Risposte alla nota del 07/10/2016
- prot. n. 3404/CTVA -
Riferimento nota prot. n. 24731 del 11/10/2016 del Ministero dell’Ambiente
e della Tutela del Territorio e del Mare

Marzo 2017

Figura 1 – Viabilità generale e di accesso all’area del Terminal Ro-Ro (Quadro di Riferimento Progettuale, Figura 5-6)

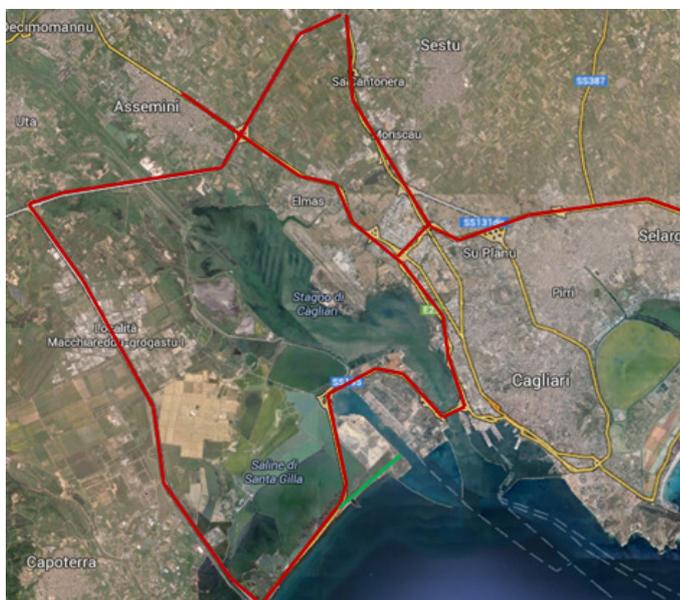
6. Implementare lo studio del traffico allo scenario che comprende lo sviluppo futuro del comparto H4, destinato a traffico Ro-Ro, secondo le previsioni del PRP e il progetto viabilistico completo, illustrando anche i carichi sulla statale e quelli sulla strada di collegamento delle due sponde del porto canale;

Per il 1° Lotto Funzionale del Terminal Ro-Ro (progetto in esame) è previsto il collegamento con la viabilità tramite la S.S. 195, come esplicitato nel Quadro di Riferimento Progettuale (**Allegato 1.3**) (cfr. Quadro di Riferimento Progettuale Cap. 3, Figura 3-9, Paragrafo 5.2.4, Figura 5-6) che viene di seguito riportata.

Coerentemente con il PRP e i relativi allegati (cfr. Elaborato S4 “Studio sui Collegamenti Stradali” - **Allegato 6.1** e Tav. 3 “Planimetria di dettaglio accessi” - **Allegato 6.2**) tale connessione avverrà dall’accesso posto lungo la S.S. 195 nel punto 13 di cui alla figura seguente (stralcio della citata Tavola 3 di PRP).

Nelle successive fasi di attuazione dell’intervento (al momento, ancora non programmate), il collegamento avverrà, tramite l’accesso indicato con il punto 12 nella medesima tavola, con una strada interna da realizzarsi. Si evidenzia che tale strada, che dal punto 12 collegherà il Terminal Ro-Ro, dovrà essere realizzata nella zona ai margini delle casse di colmata del porto industriale.

Allo stato attuale, quindi, non è possibile disporre degli elementi necessari per implementare lo studio di traffico considerando gli effetti prodotti dalla strada di collegamento delle due sponde del porto canale in quanto, mancando la connessione tra il punto 12 e il terminal Ro-

Figura 3 - Stralcio della tavola QAMB08 sulla quale sono state rappresentate le distanze (in ml) dell’imbocco delle dighe foranee dalle matte di posidonia oceanica.

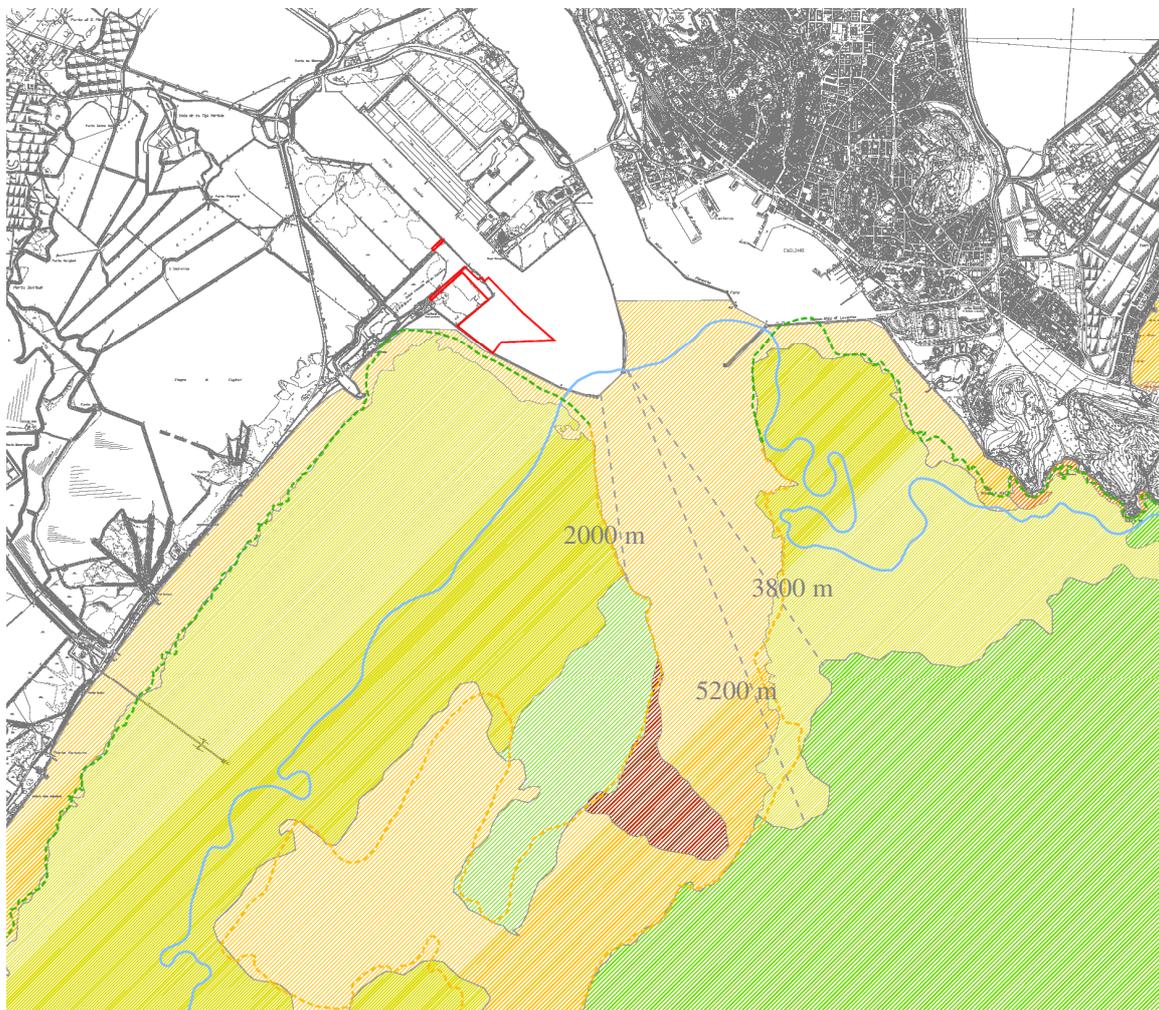
15 Descrivere brevemente eventuali impatti da traffico navale sulle praterie di Posidonia oceanica presenti nell'area vasta e le relative misure di mitigazione;

Come rappresentato nella Tav. QAMB 08 (“Carta della mappatura della posidonia oceanica”) le matte di posidonia risultano esterne alle dighe foranee delimitanti il Porto Canale. La distanza delle matte più vicine all’imbocco delle dighe foranee è compresa tra 2 e 5 km, come rappresentato nella Figura seguente.

In relazione al caso in esame, quindi, l'unica causa potenzialmente impattante è quella degli scarichi dei natanti mentre si possono escludere impatti dovuti al solo transito.
